**INFORME N° 0781-2019-SENACE-PE/DEAR**

ASUNTO : Evaluación del Segundo Informe Técnico Sustentatorio de la
Unidad Minera Pukaqaqa, presentado por Nexa Resources
Perú S.A.A.

REFERENCIA : M-ITS-00181-2019 (31.07.2019).

FECHA : Miraflores, 30 de setiembre de 2019

Figura N° 02. Esquema de manejo de lodos por plataforma de perforación

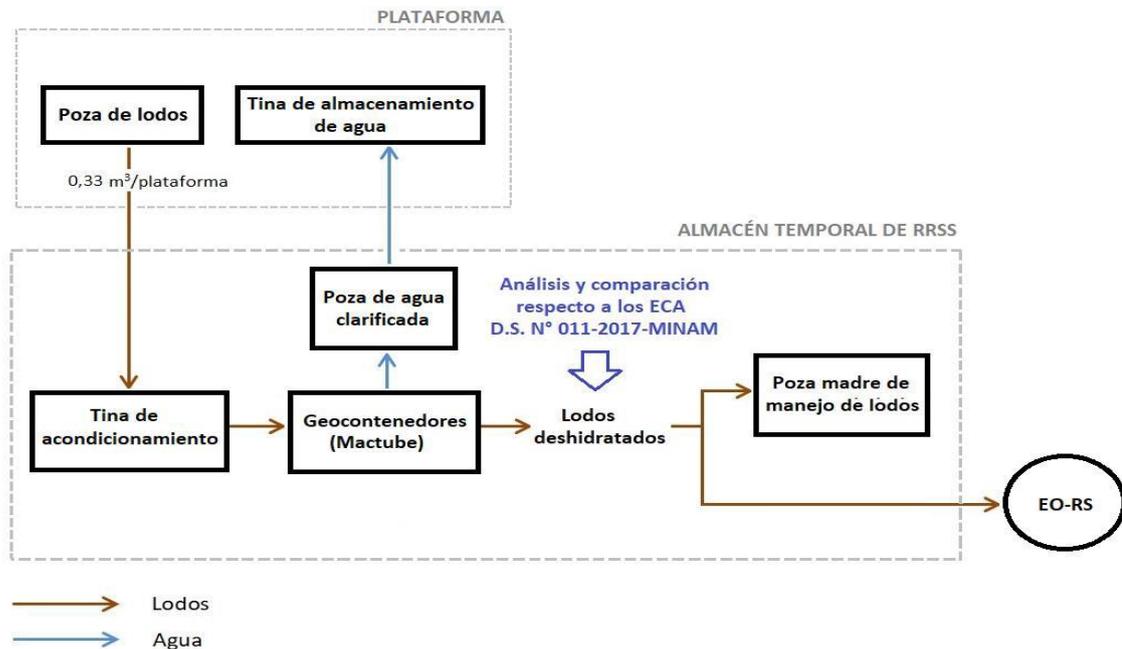
N°		Sustento	Observación	Información complementaria	Absolución Si/No
		dichos ecosistemas, en correspondencia con la RM N°120-2014-MEM/DM.			
24	PIA	En el ítem 9.7.1.2, sub ítem "Sistema de manejo de lodos de fluidos de perforación", el Titular indica que se implementarán 162 pozas de sedimentación, considerándose 02 pozas por plataformas (81 plataformas), sin embargo, considerándose que 21 plataformas se ubicarán sobre terrenos hidromórficos, donde el manejo de lodos será en tinas de lodos (no excavadas), el número de pozas de sedimentación (excavadas), solo correspondería a 120 pozas de sedimentación.	Se requiere que el Titular corrija en el sub ítem "Sistema de manejo de lodos de fluidos de perforación", el número de pozas de sedimentación (excavadas) a implementarse como parte de las actividades de perforación.	El Titular corrige en el sub ítem "Sistema de manejo de lodos de fluidos de perforación", el número de pozas de sedimentación (excavadas) a implementarse como parte de las actividades de perforación, la cual corresponde a un máximo de 124 pozas excavadas y 38 tinas para las plataformas en zonas hidromórficas.	Sí
